工程指示 / 要求簡箋(E.I.)

工程指示編號：EI / 1825 / 20

工程編號：J - 837

工程名稱：觀塘裕民坊

9x20毛條
E2 9915

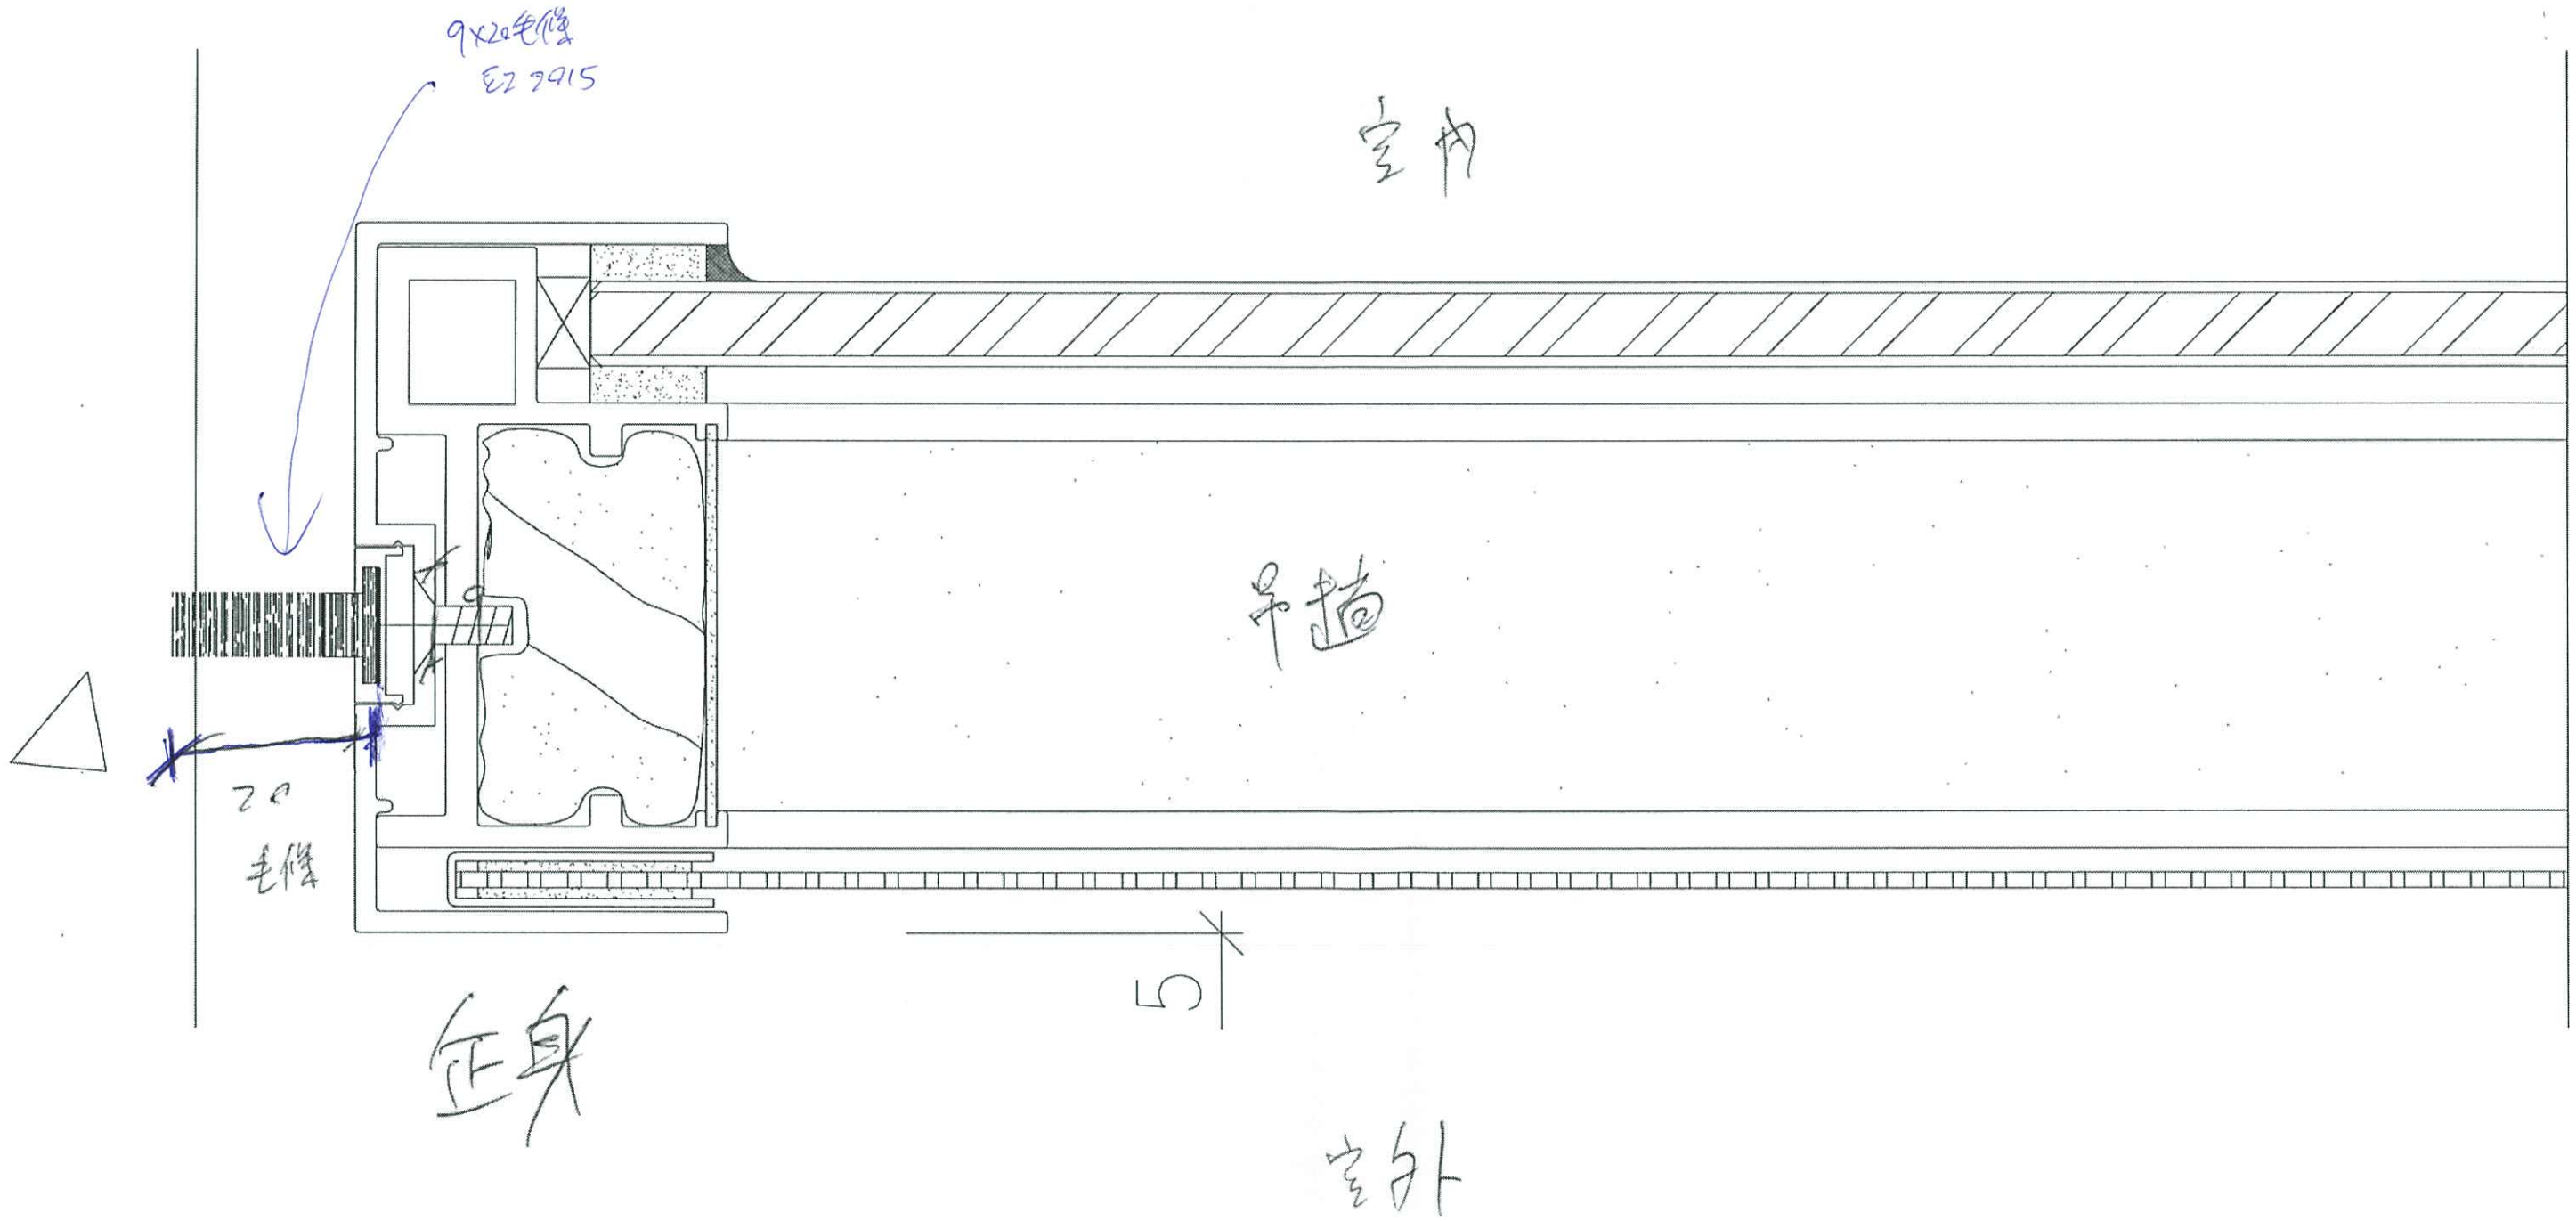
G 版: 所有吊趟企身位置，膠條改用 EI2015 9X20 毛條，大貨按此修改
已生產數量，請在廠更換此毛條
